Änderungsanweisung Nr. 1

für Baumuster 140 Schleicher-Ka II

Kufenbefestigung am Starthaken mittels Gelenk.

Anderungsmitteilung Nr. 1

Kufenanschlußbeschlag M 1:2,5

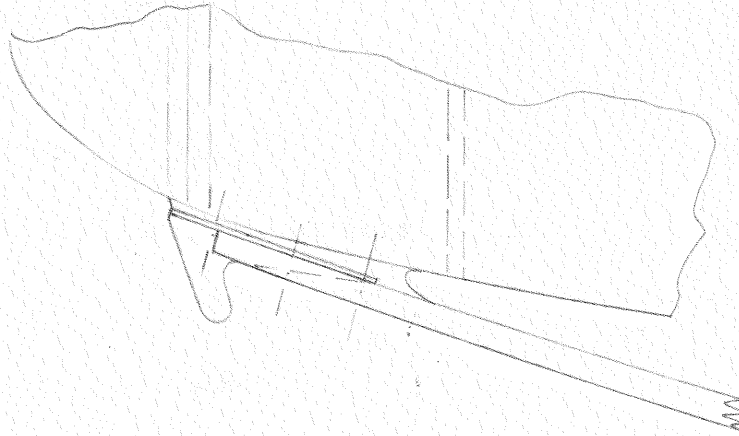
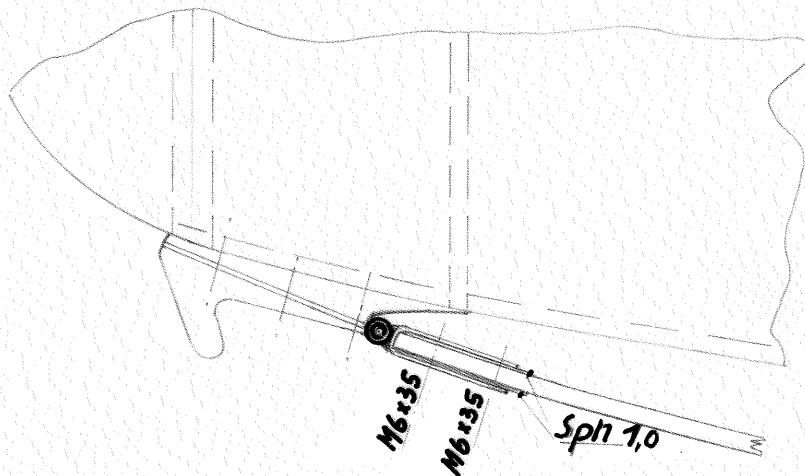
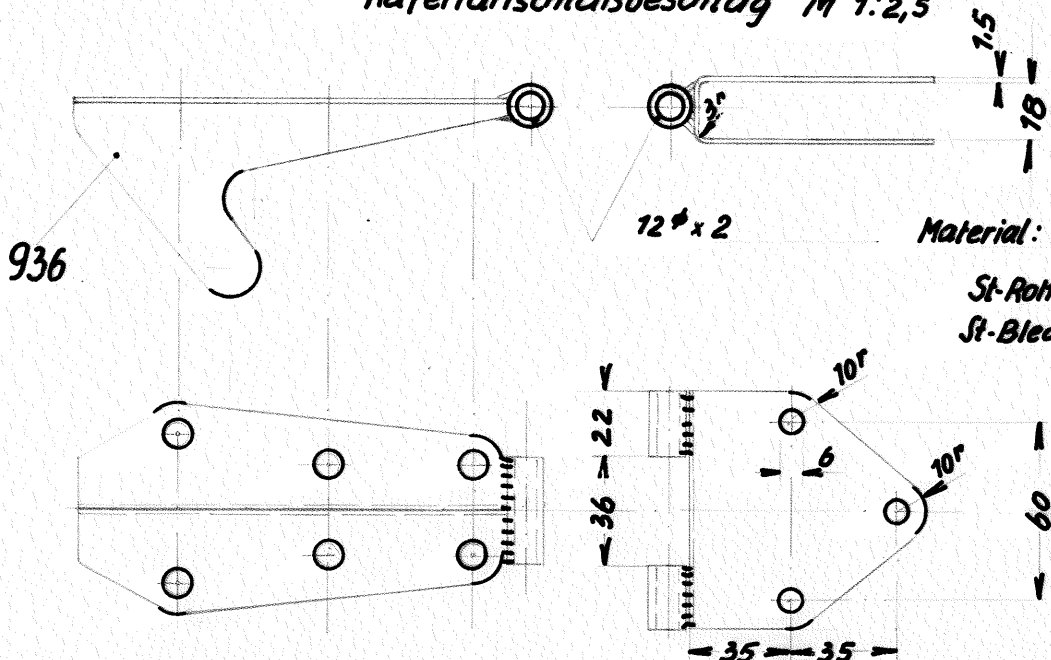
Grund: Störungsmeldung

1. Kufe und Starthaken sowie Stoffverkleidung am Rumpf lösen.
2. Am Starthaken Stahlrohr 12 \emptyset x 2 36 mm lang anschweißen und konservieren.
3. Kufe auf Länge anpassen, beiderseits Sperrholzverstärkungen anleimen.
4. Kufe unter Beschlag konservieren und Beschlag montieren. Schrauben verkörnen.
5. An Halteschrauben für Starthaken Gewinde nachschneiden, Starthaken montieren, Schrauben verkörnen.
6. Kufe mittels Schraube M 8 x 100 am Starthaken anschließen und gut fetten.
7. Stoffverkleidung anbringen.
